Endiguement rive droite de la Rivière des Pluies Visite Technique Approfondie 2020

Novembre 2020

Visite Technique Approfondie 2020

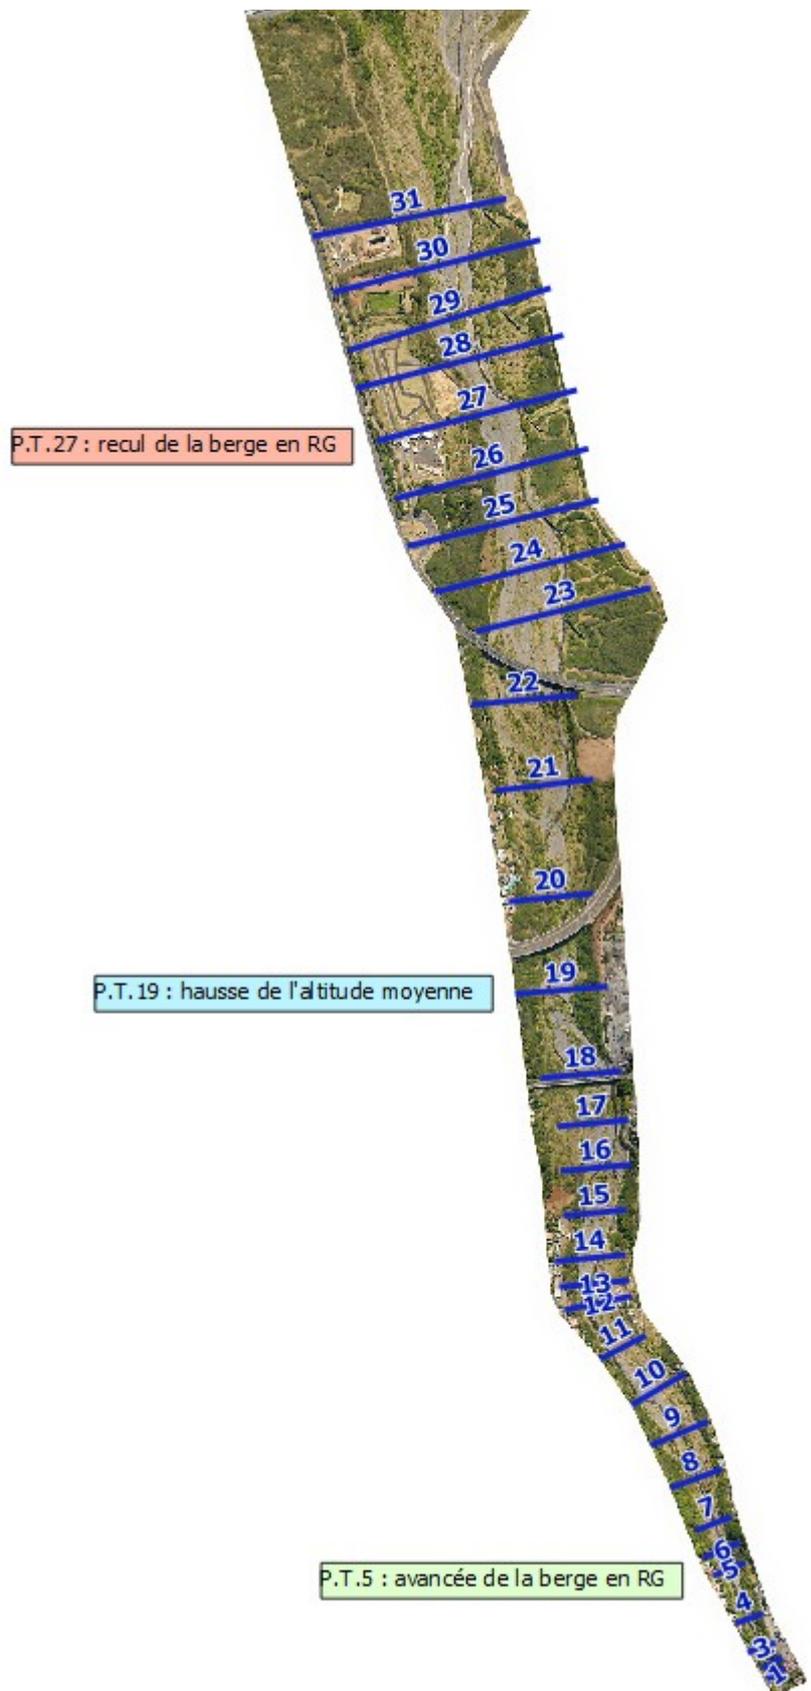
Les points marquants entre 2020 et 2018 sont les suivants :

Entre 2020 et 2018, des mouvements en pied de berge sont à noter sur 2 profils en travers :

- en rive gauche le pied de berge du profil en travers 5 a avancé de 3,5m se situant ainsi à un emplacement jamais atteint depuis 2008. Cependant son évolution n'est pas constante dans le temps, puisqu'en 2018 le pied de berge avait reculé par rapport à 2017 ;
- on note un recul de 5m en rive gauche pour le profil en travers 27. Ce recul ramène le pied de berge à son emplacement levé en 2016.

L'altitude moyenne du profil en travers 19 a considérablement augmenté, +0,35m entre 2020 et 2018, soit une hausse de +1,1m entre 2020 et 2008.

Les points marquants ressortant de l'étude de 2018 n'ont pas évolué depuis.

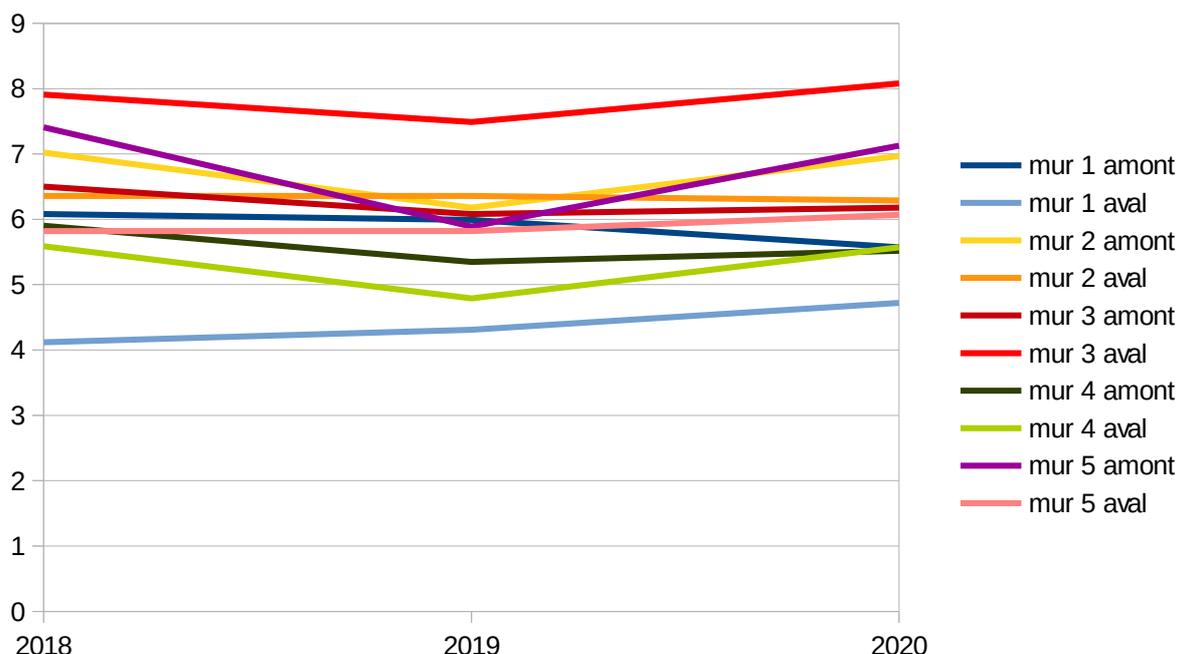
Le graphe suivant présente l'épaisseur de sol au-dessus des semelles. On constate une certaine stabilité.

Il n'est pas prévu de disposition autre que le suivi topographique régulier. De nouvelles dispositions pourraient être prises à l'issue de l'étude morphologique à mener en 2021 dans le cadre de l'étude de dangers

Compte rendu d'inspection

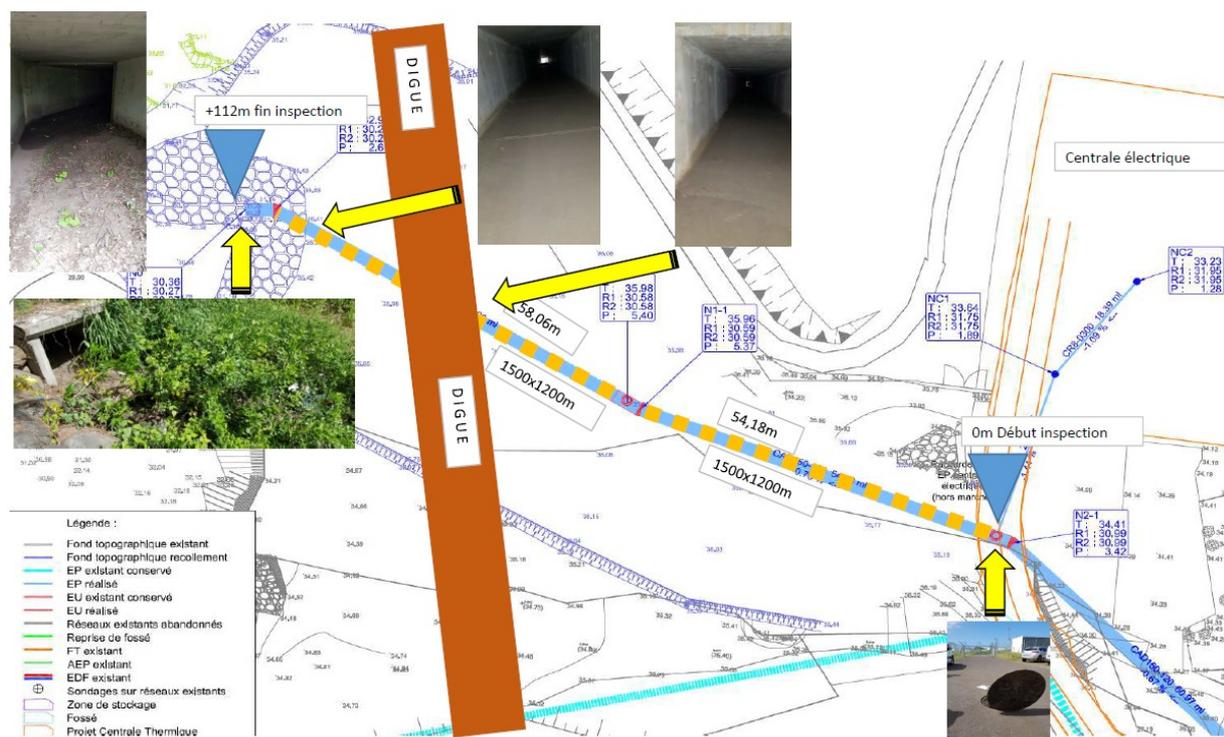
Le dalot eaux pluviales de la base aéroportuaire qui avait fait l'objet d'un examen en 2018 a fait l'objet d'un nouvel examen par les agents de la SAARRG le 7 octobre 2020. Le compte-rendu est réalisé contient un tableau et un plan. Aucun désordre n'a été constaté.

Par ailleurs, pour faciliter l'évacuation des eaux, un fossé devra être réalisé, voir chapitre 7.2.6.

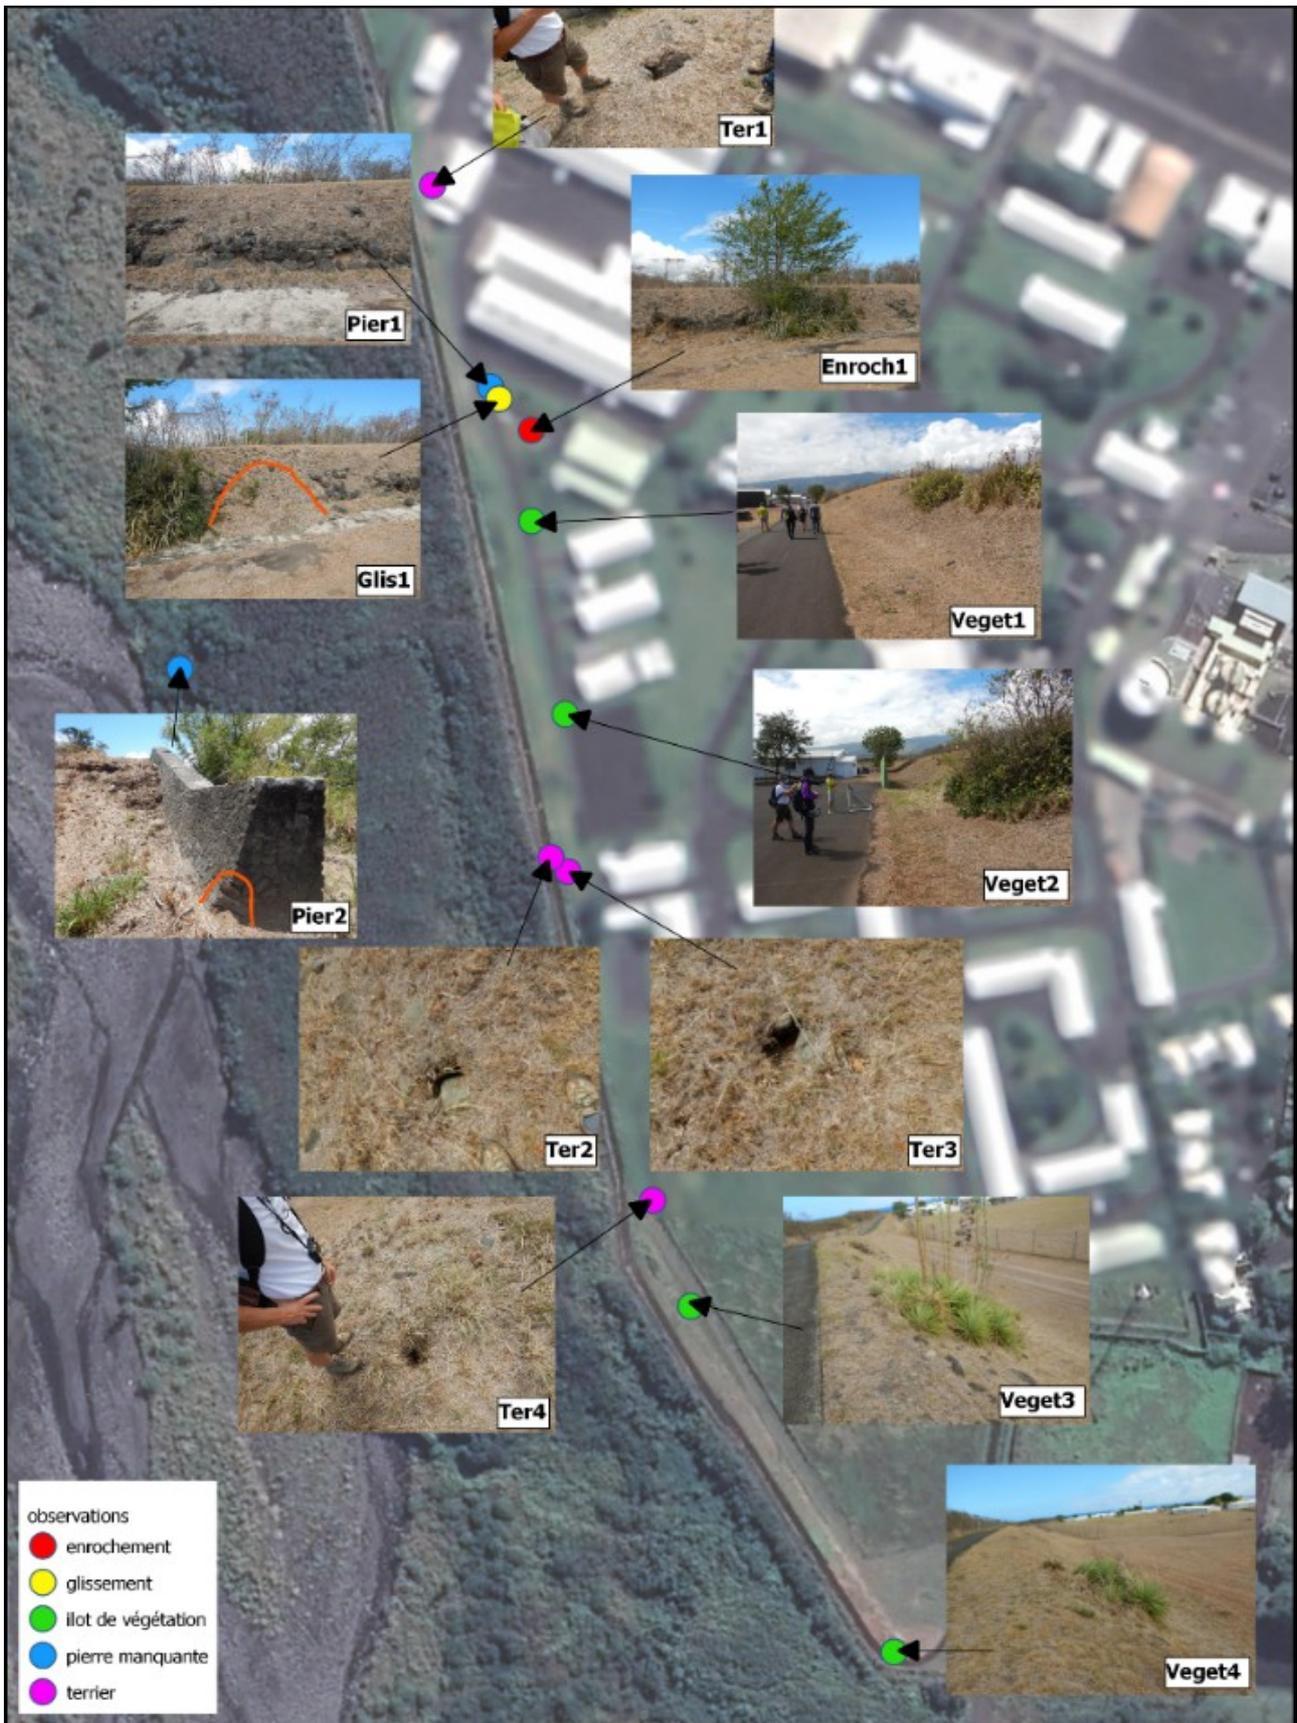
L'illustration suivante présente l'ensemble des désordres relevés, sachant que les points représentent la localisation de la prise de vue.

Les désordres sont mineurs et relèvent de mesures d'entretien à réaliser si possible dans le courant de l'année 2021.

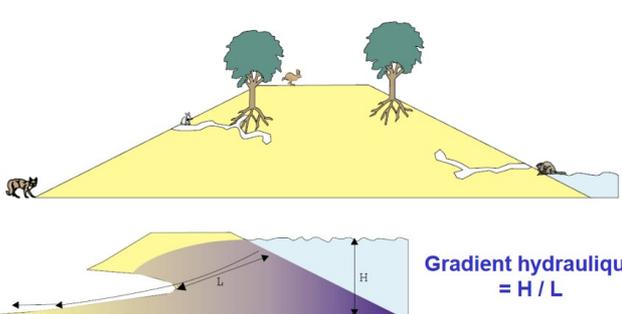
Désordres et référence des prises de vue	Diagnostic
<p>Terriers de tangué Ter1 à Ter 4</p>	<p>Les risques et dégradations engendrés par l'activité des fousseurs dans les digues, ou à leur proximité immédiate, sont multiples :</p> <ul style="list-style-type: none"> - initiation ou développement de l'érosion interne pouvant conduire à des phénomènes de renard (raccourcissement des lignes de fuite) ; - fuites directes (terriers traversants) ; - affaissements / irrégularités en crête ; - fragilisation au plan mécanique (berges, talus côté fleuve) ; - déstabilisation des maçonneries, perrés, chaussées. <p>En l'occurrence le terrier de tangué est assez peu invasif puisque son terrier a une longueur de 1 à 2 mètres en forme de Y (les 2 pics vers la sortie) ou en I dont l'extrémité est bouchée, forme réservée à l'hibernation.</p> <div style="text-align: right;"> <p>RACCOURCISSEMENT DES LIGNES DE FUITE = AUGMENTATION DU GRADIENT HYDRAULIQUE</p>  <p>Gradient hydraulique = H / L</p> </div>

<p>Îlots de végétation Veget1 à Veget4</p>	<p>Le contrôle régulier de la végétation répond aux objectifs :</p> <ul style="list-style-type: none"> - de maintenir des conditions de parfaite visibilité des talus et des pieds de digue afin de faciliter les visites de surveillance visuelle et d'en garantir la qualité ; - d'éviter le développement de racines (d'arbres ou d'arbustes) dans les corps de digue qui, d'une part, aggrave le risque de renard hydraulique (par le biais des conduits créés par le dépérissement des racines) et, d'autre part, déforme ou démantèle (par action mécanique) les maçonneries de pierres éventuellement présentes en surface, telles que les revêtements perreyés ; - d'éviter la présence des arbres qui, lors de leur chute par l'action de l'eau ou du vent, peuvent emporter la digue ; - de dissuader les animaux fouisseurs d'élire domicile dans la digue, en troublant leur quiétude (animaux généralement farouches) par le passage régulier des engins et par la suppression des zones de couvert, donc d'abri potentiel.

<p>Érosions du talus enroché et glissement Enroch1, Pier1 et Glis1</p>	<p>Le talus a été enroché pour raidir le pied de talus. Il ne semble pas qu'un dispositif de filtration entre le corps de digue et les blocs ait été mis en place. Quelques érosions et un glissement superficiels sont visibles. Ces désordres peuvent s'aggraver si aucune reprise du talus n'est faite.</p>

Le piégeage des tangues et l'injection de leur terrier par un coulis de ciment-bentonite est à programmer. La DA 181 informera la DEAL de la programmation de ces opérations.

Les îlots arbustifs doivent être débroussaillés.

L'étude d'une reprise du talus enroché est à mener par la DA 181 en concertation avec la DEAL.
